Dodatek č. 1 ke smlouvě o dílo č. SML/2023/0143/OSIO

1.1. Smluvní strany se dohodly na změně předmětu díla a ceny díla ve smlouvě o dílo ze dne 27. 4. 2023 č. SML/2023/0143/OSIO na plnění představující veřejnou zakázku pod názvem „ZŠ Poláčkova 1067, Praha 4 – rekonstrukce školní kuchyně“. Změna předmětu díla spočívá v provedení víceprací na základě zjištění skutečného stavu nemovitosti.

KRYCÍ LIST ZMĚN STAVBY**STAVBA:** ZŠ Poláčkova 1067/3 Praha 4 – rekonstrukce školní kuchyně**Číslo změnového listu:** KLZS-01

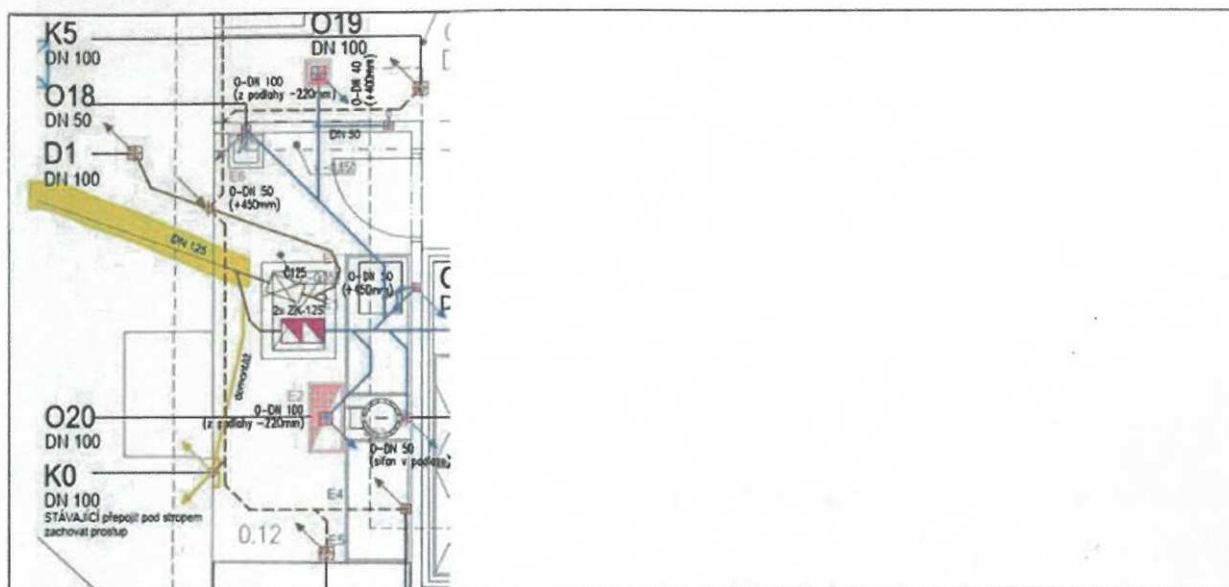
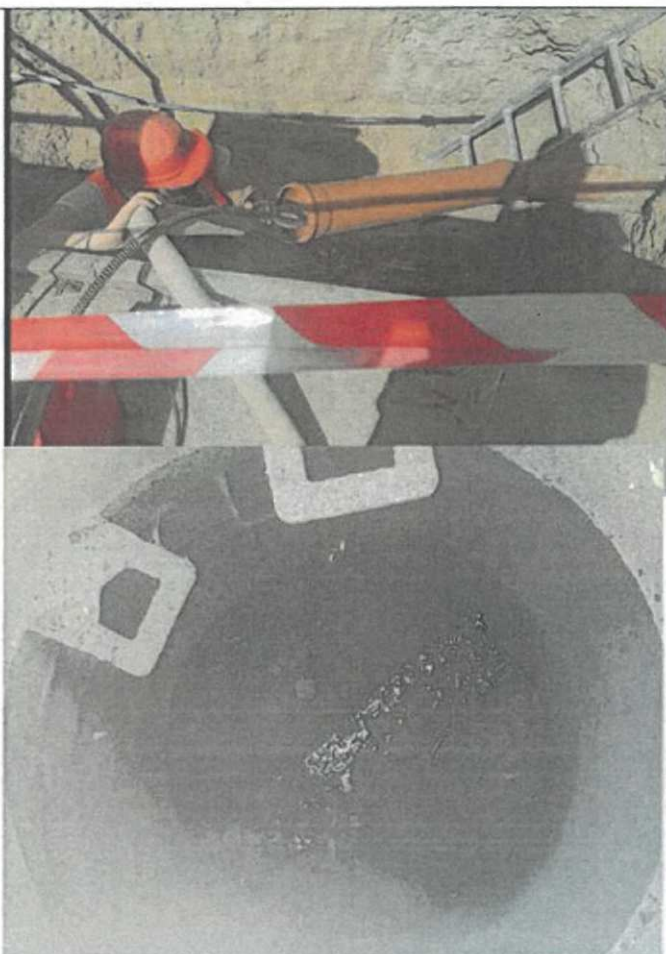
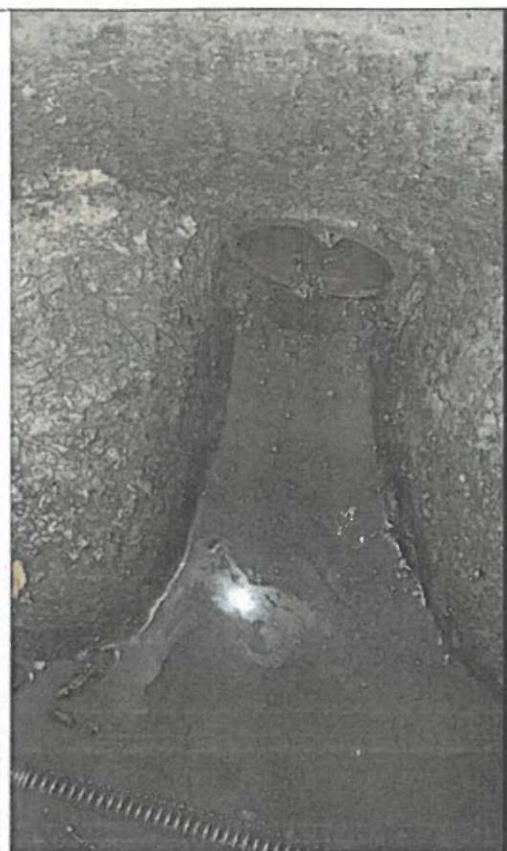
- Čištění nefunkčního ležatého kanalizačního potrubí. Odstranění nánosů a nečistot.

- Na základě kamerové zkoušky bylo zjištěno, že současné potrubí není poškozené, ale zanesené a neplní svou funkci a je zdrojem vlhkosti v objektu. Z tohoto důvodu bylo provedeno čištění a odstranění nánosů a nečistot.

- Stávající ležaté kanalizační potrubí.
